Серьезное повышение себестоимости производства радиаторов ELSEN в Великобритании, связанное с резким укреплением Фунта стерлинга Великобритании могло привести к повышению цены для наших покупателей, поэтому мы приняли решение о переносе производства в континентальную Европу, поскольку, в этом случае, нам удалось сохранить высокое качество изделий, и, одновременно с этим, сделать его более конкурентоспособным на Российском рынке.

1. В связи с чем начиная с июня с.г. взамен стальных панельных радиаторов производства Великобритании начинаются поставки радиаторов, произведенных в Чехии.
2. Данное решение необходимо, чтобы сохранить конкурентоспособную цену на радиаторы ELSEN на российском рынке в условиях неуклонного роста курса Фунта стерлинга Великобритании по отношению к Евро (и повышению себестоимости продукции).

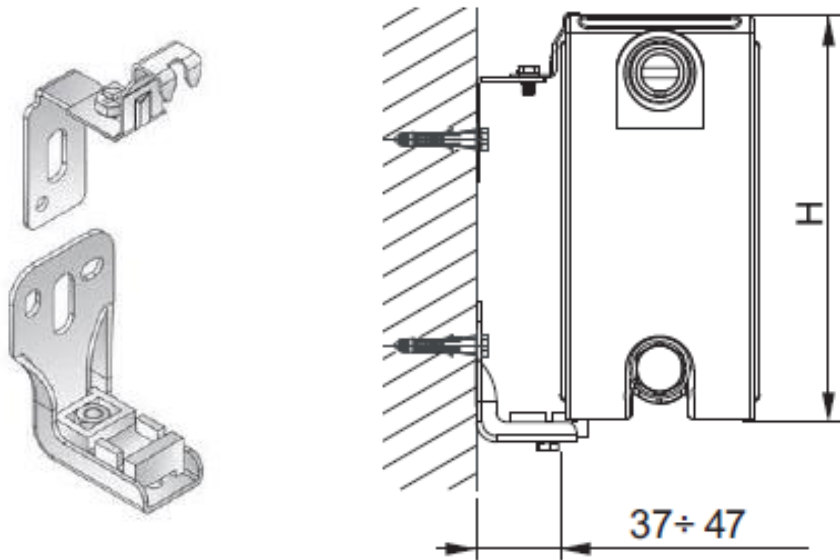
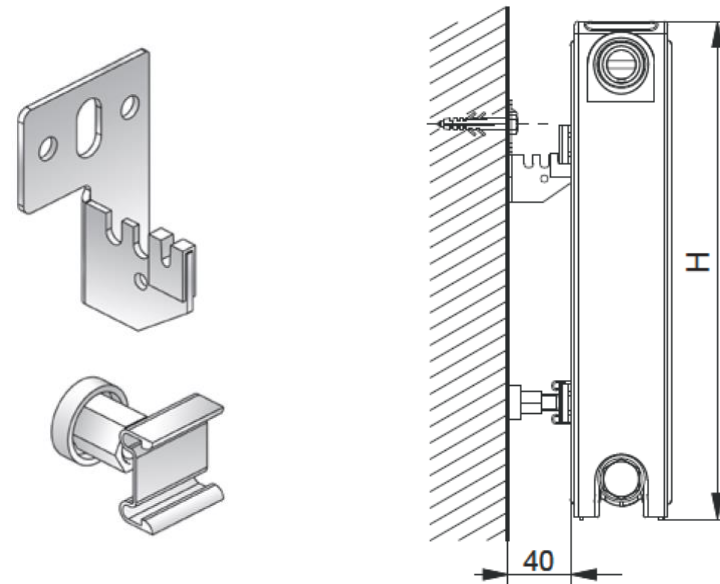
8. В лучшую сторону изменится и комплектация радиаторов, для радиаторов с нижним подключением (ERV) она будет включать более удобные и универсальные кронштейны. Теперь левое/правое подключение – не имеет значение!

8.1 Также в комплект поставки радиаторов будет включен удобный монтажный шаблон. Использование данного шаблона в несколько раз упростит и ускорит процесс монтажа.

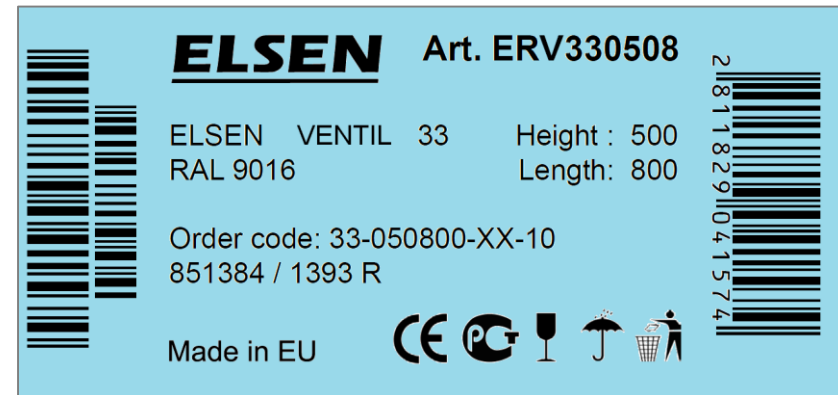
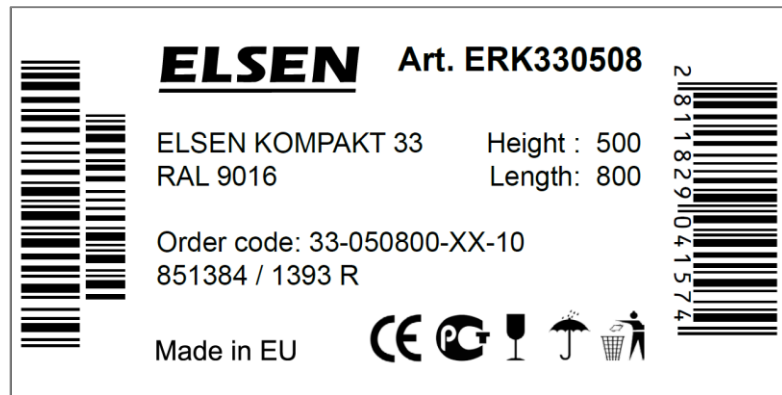
9. Номенклатура новых радиаторов относительно старых остается без изменений.

10. Для исключения ошибок, различные типы радиаторов (вентиль или компакт) будут иметь этикетки различных цветов.

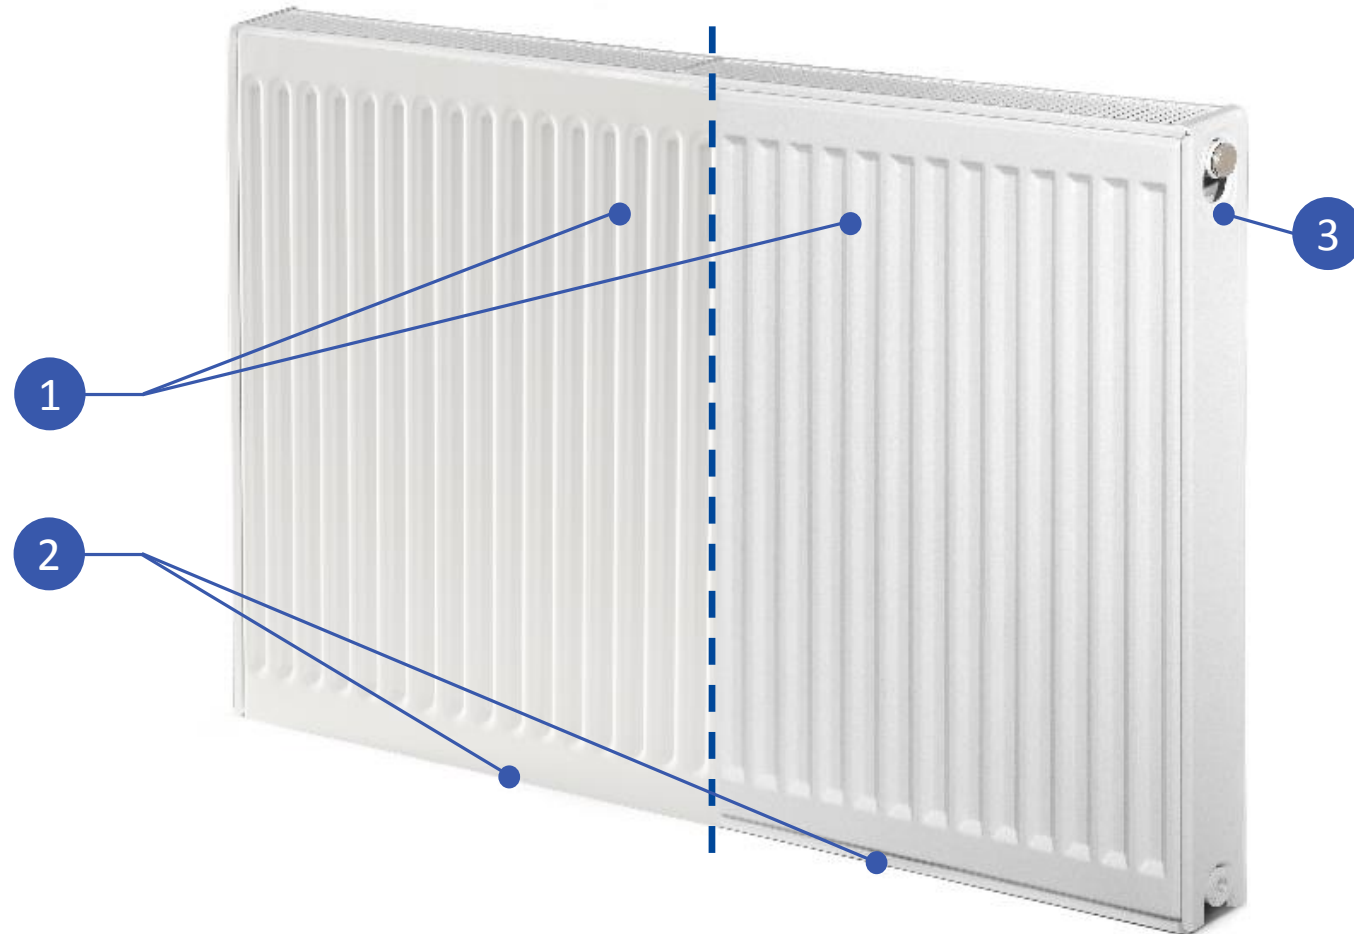
12. Визуальные различия радиаторов из разных партий минимальны.

1. Профиль на панели радиатора. Разница видна только если радиаторы стоят рядом.

2. Скругленная нижняя кромка панели на радиаторах старой партии и острая часть на радиаторах новой партии.

3. Зона подключения арматуры. Практически неотличима в различных партиях. Имеет лишь специфические незначительные отличия.

4. Важно! Цветовое отличие минимально, оба прибора имеют одинаковую колеровку RAL. Фотография сильно искажает цветопередачу, поэтому оценить колеровку по фотографии не возможно.
